Nouvelle conception du bras tendeur 534 0100 20

534 0100 20

INA 0042

Image 1: 534 0100 20 - nouvelle version

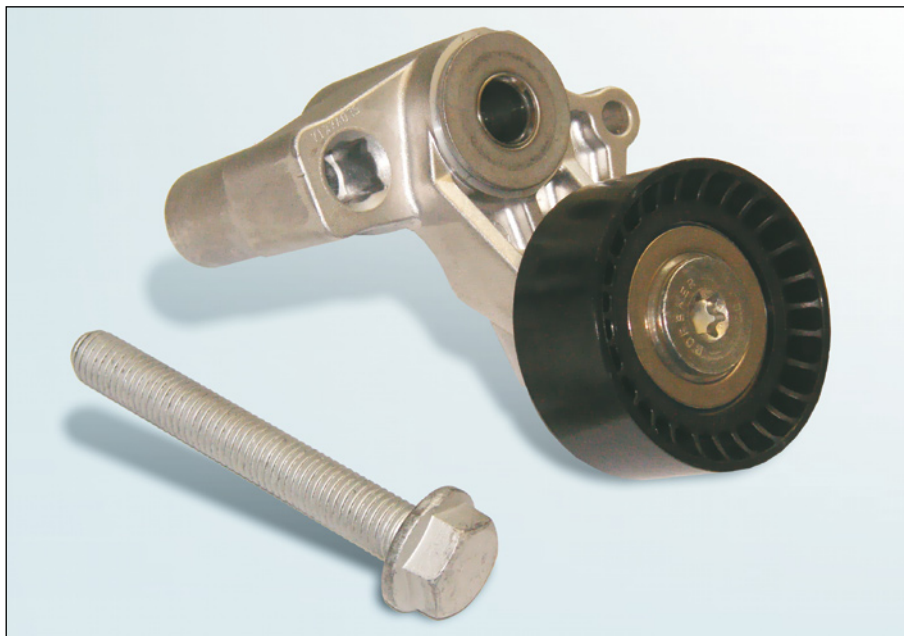
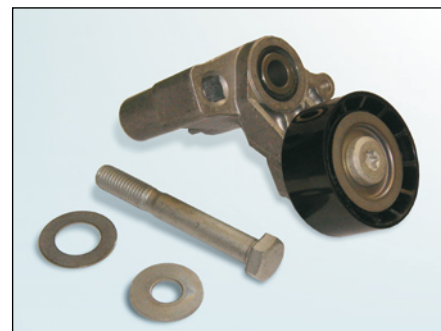
Dans le cadre du développement continu dont bénéficient nos produits, nous avons apporté une modification à la conception du bras tendeur 534 0100 20.

Les accessoires fournis jusque là non montés (rondelles) sont désormais fixés au bras tendeur, ce qui nécessite également l'utilisation d'une nouvelle vis de fixation.

Pendant la phase de transition, il est possible de rencontrer indifféremment les deux versions. Les deux versions respectent les spécifications techniques et peuvent être utilisées sans restriction.

La nouvelle version doit impérativement être utilisée avec la nouvelle vis fournie. Toutes les autres vis (notamment les anciennes) ne sont pas autorisées! Pour le serrage de la vis de fixation, utilisez le couple prescrit par le constructeur.
